ZP.271.10.2023

ODPOWIEDZI NA ZAPYTANIA WYKONAWCÓW I PRZEDŁUŻENIE TERMINU SKŁADANIA OFERT

„Przebudowa i remont Centrum Przesiadkowego w Kępicach”

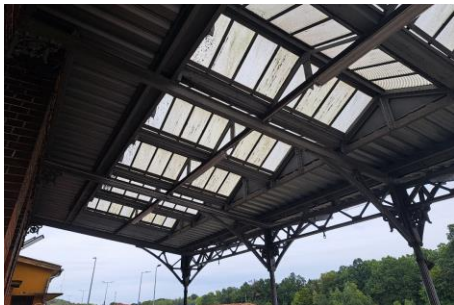
W odpowiedzi nr 25 jest zapis: „Zamawiający informuje, iż zakres projektu zawiera się jedynie do samego budynku i schodów zewnętrznych, który należy wykonać w tym postępowaniu.” Czy ogrodzenie o teren utwardzony za ogrodzeniem jest objęty Zamówieniem (Załącznik – zdjęcie nr 1)? Jeśli tak, to jaki zakres prac należy wykonać.

Zamawiający informuje, iż ogrodzenie należy rozebrać oraz zutylizować. Teren utwardzić kostką brukową 10x20 cm, na podsypce cementowo-piaskowej gr. 5 cm, na podbudowie z kruszywa łamanego 0/31 gr 15 cm na podsypce piaskowej 15 cm.
